# 工程指示 / 要求簡箋 ENGINEER INSTRUCTIONS(E.I.)

| **工程指示編號:** | **EI-** 4790 | **修改版本:** | E |
| **工程編號:** | J 853 | **工程名稱:** | 大窩坪（延坪道） |

內容:
修訂E： 幕牆更新：取消5F攔河，轉角企增加掛扣。
窗玉更新：更改SH窗鎖點。修改窗玉角碼。

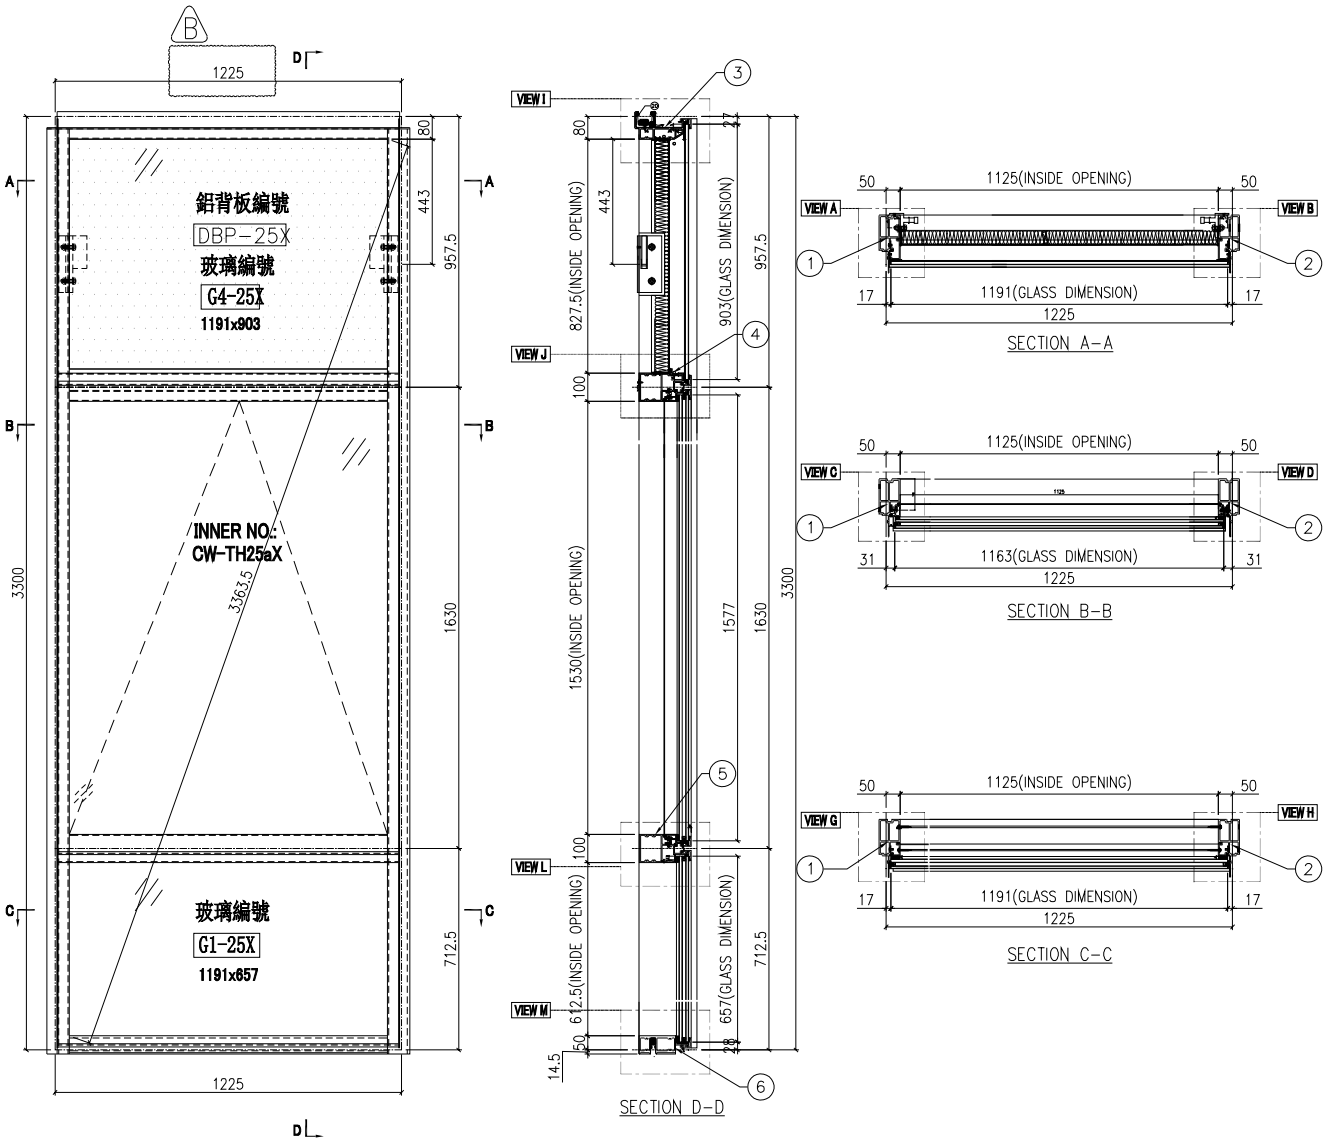
依據EI4825修改攔河槽高度

依據EI4439-A修改分格寬度, 圖號
原圖號: CW-PTBB25a 分格寬度: 1250
更改為: CW-PTBB25aX分格寬度: 1225

依據EI4949, 5/F取消攔河

數據表見: CW-PTBB25aX(2)

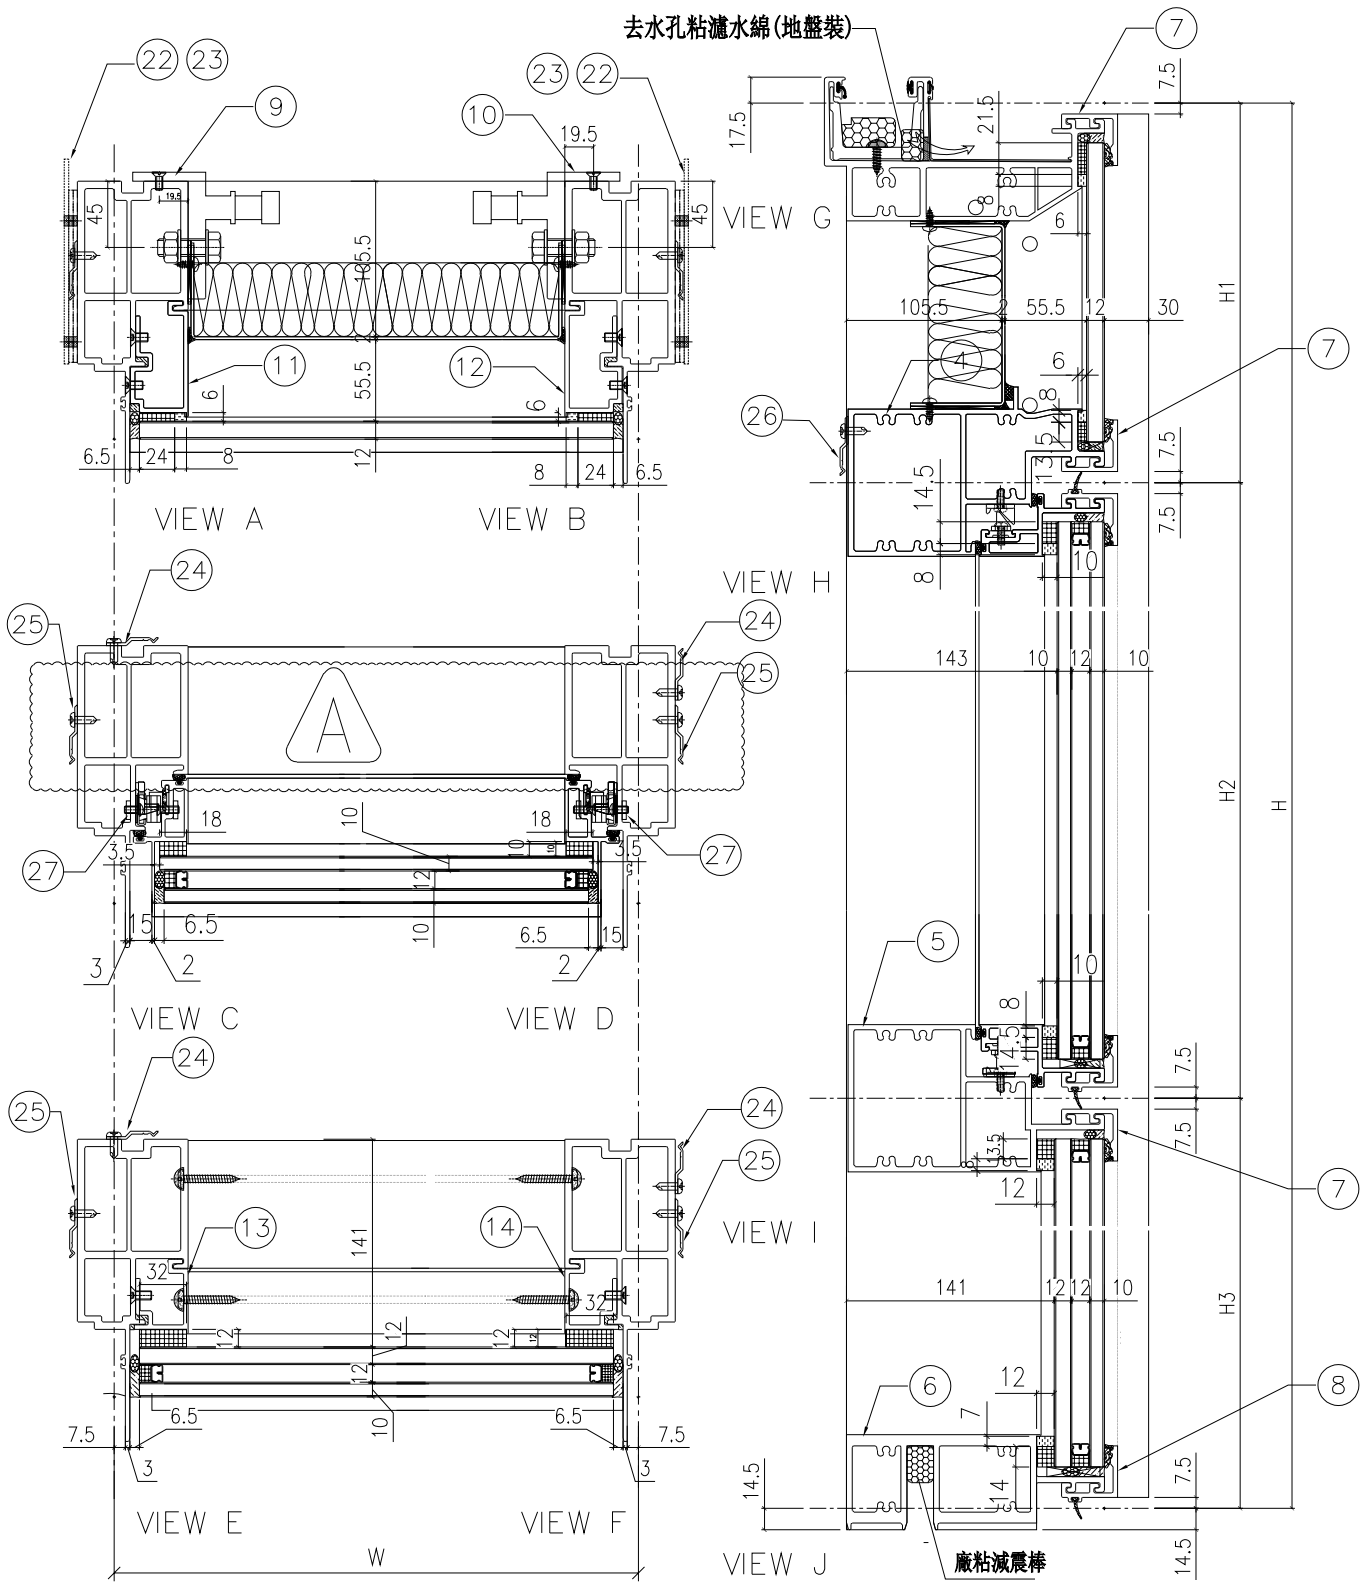
依據EI4949,5F取消攔河

數據表見: CW-PLBG06aX(2)
大樣圖見: CW-PLBG06aX

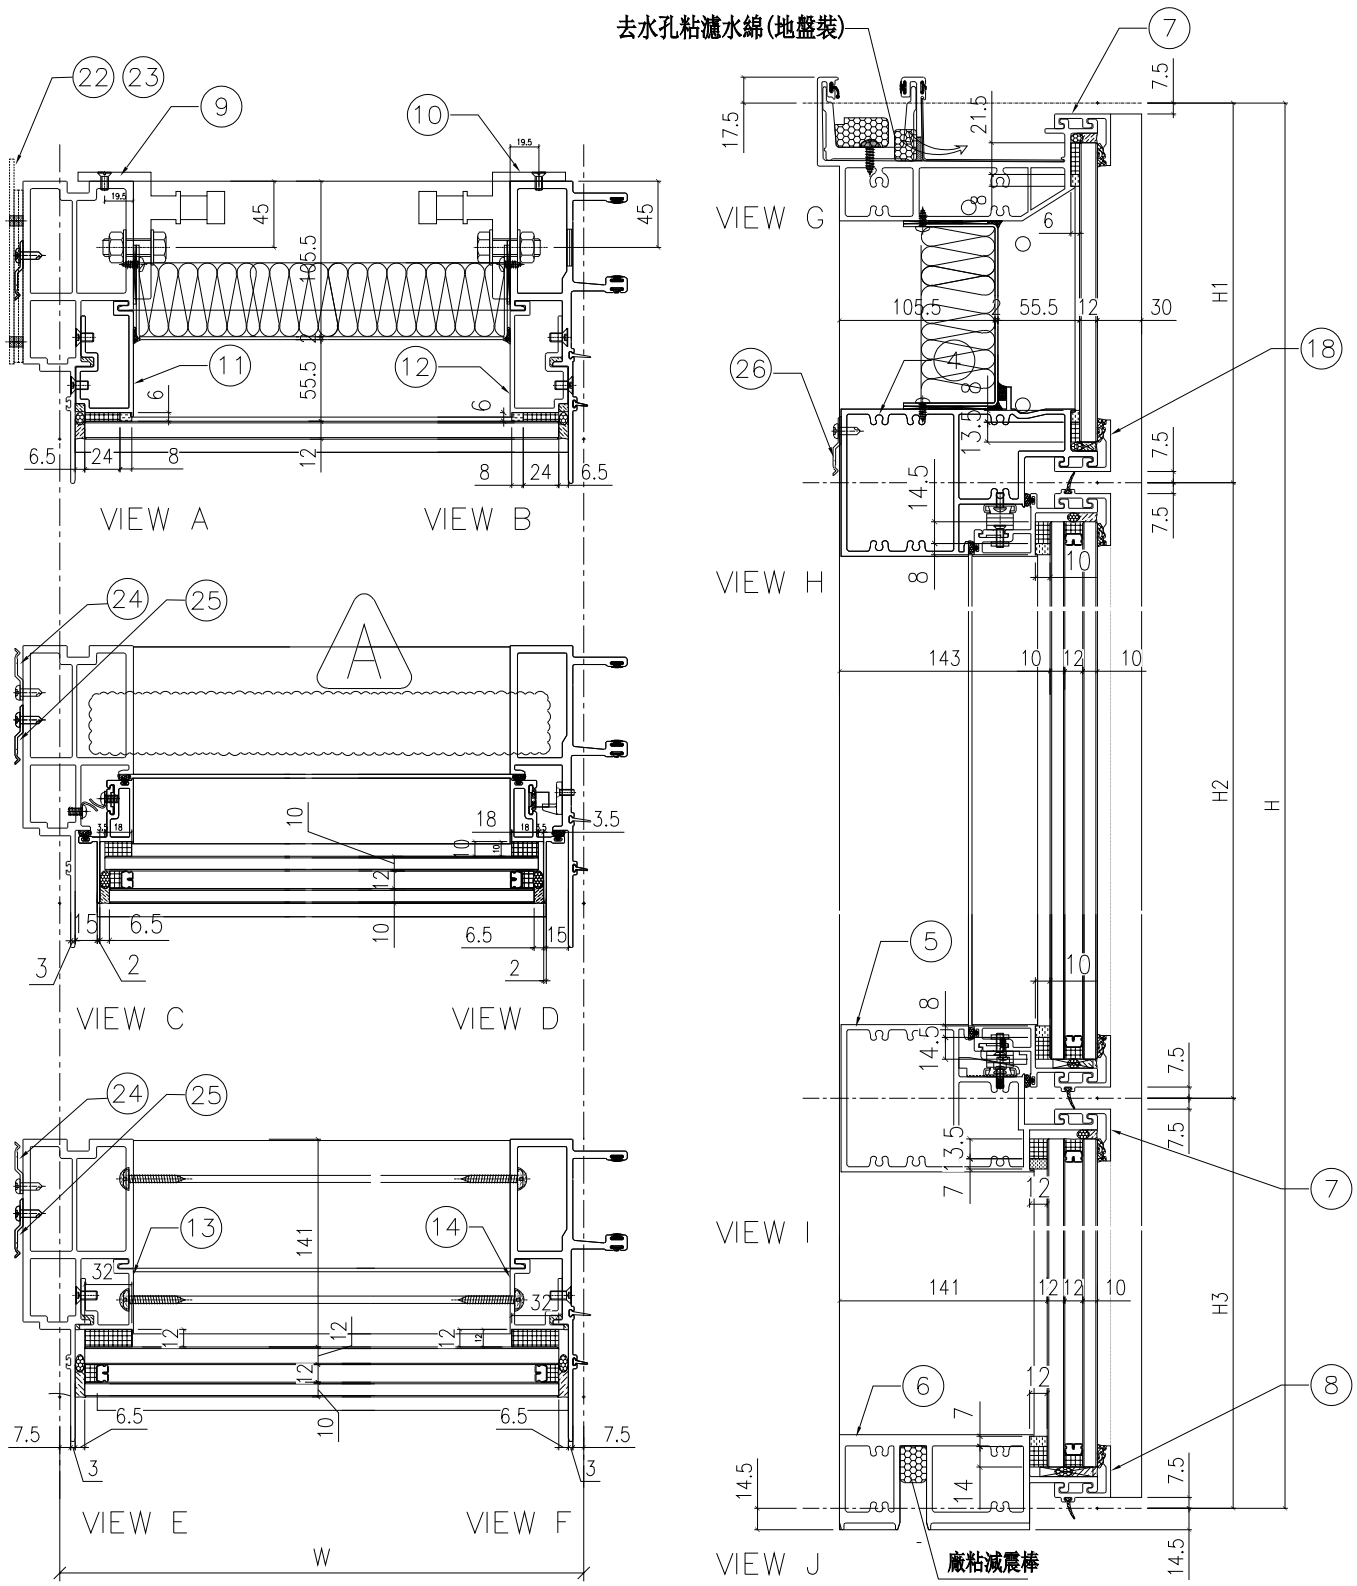
依據E14949,5F 取消攔河

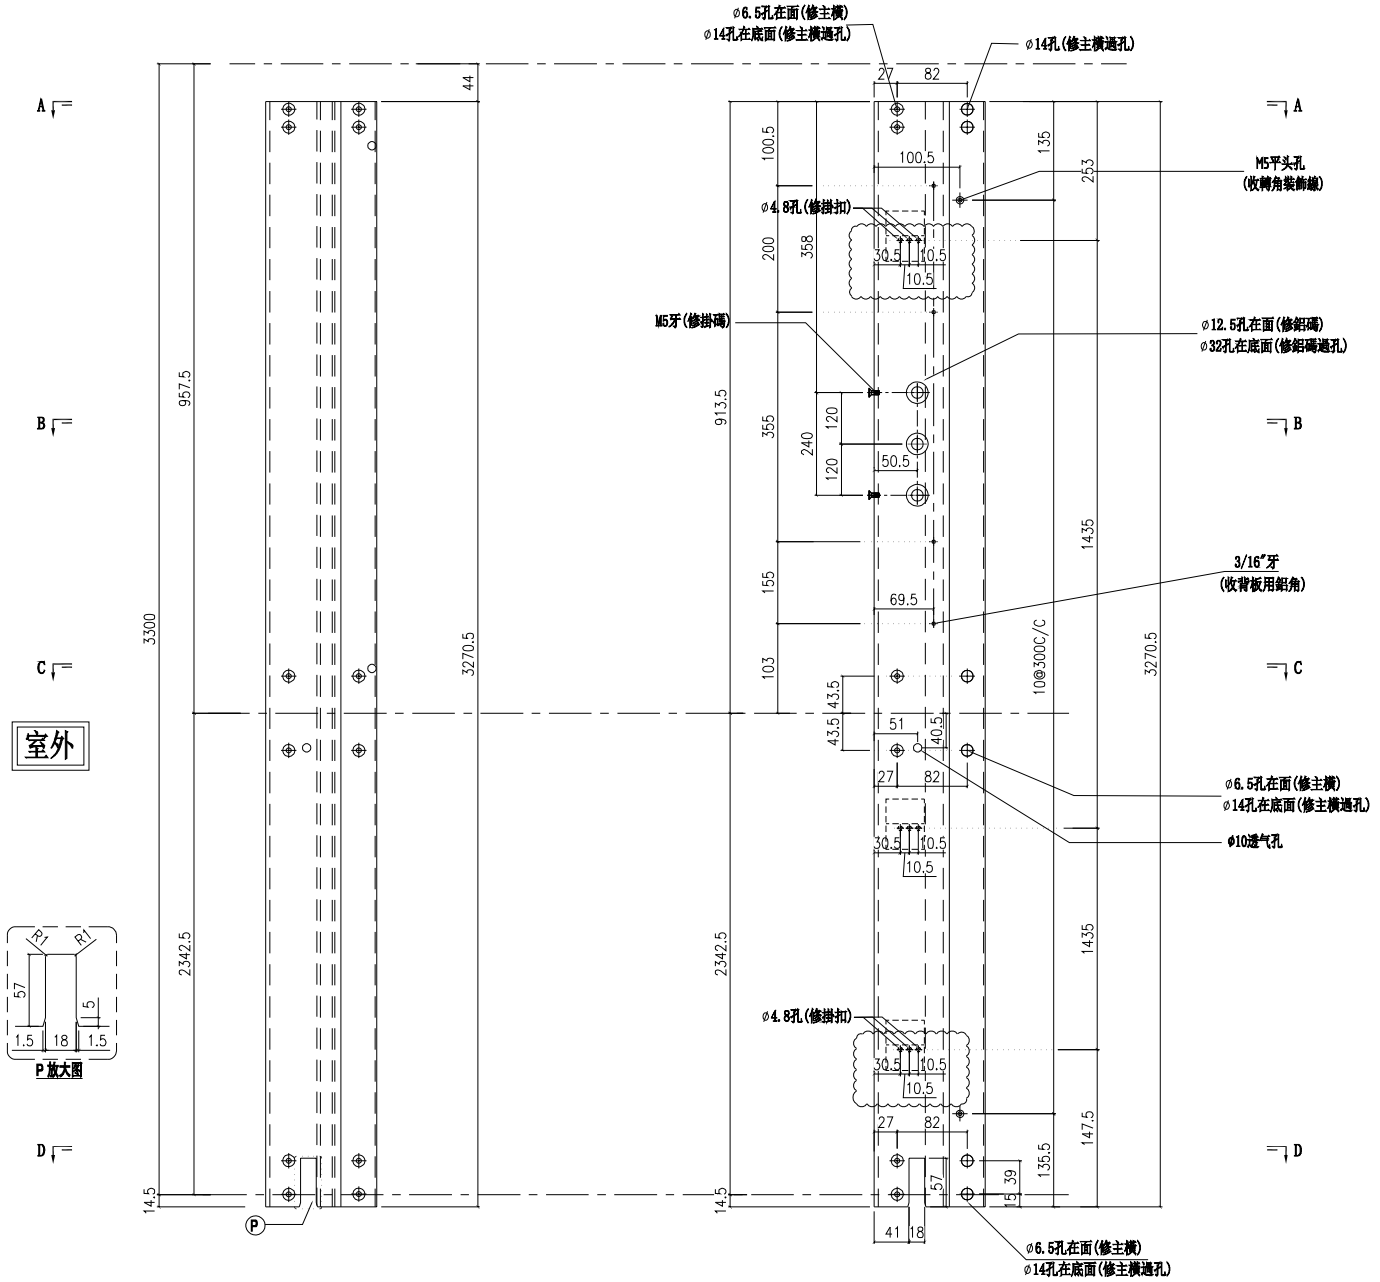
依據EI4949 轉角企料底面增加掛扣

| 名稱 | 生邊企 | 制圖 | 付吉寧 | 2022.05.20 | 修改 | A | B | C |

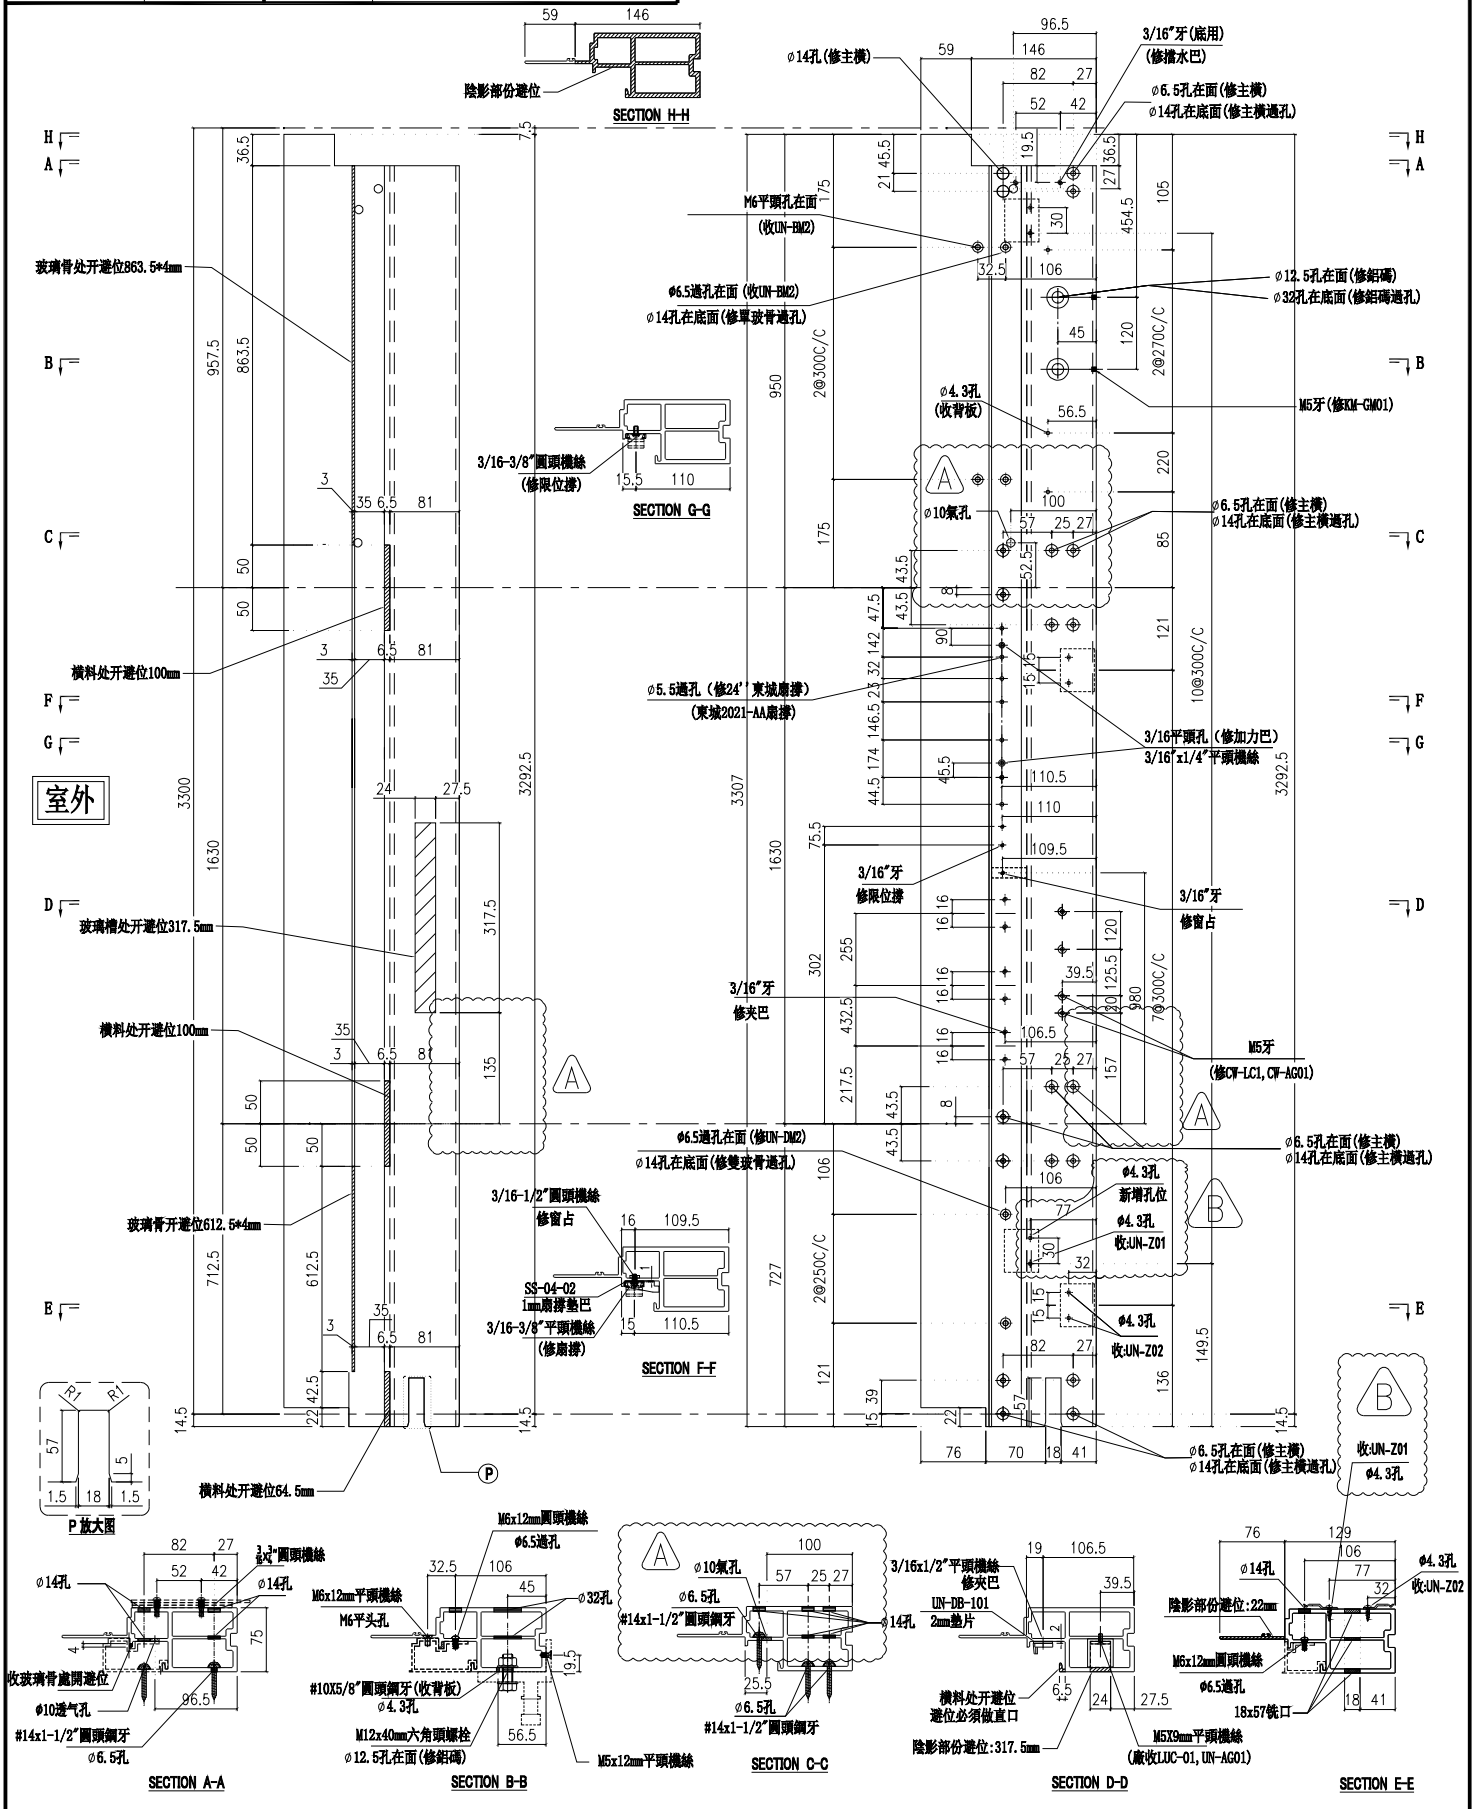
依據EI4825,修改攔河槽及孔位尺寸

因依據EI4949，5/F取消攔河
修改樓層與數量 C
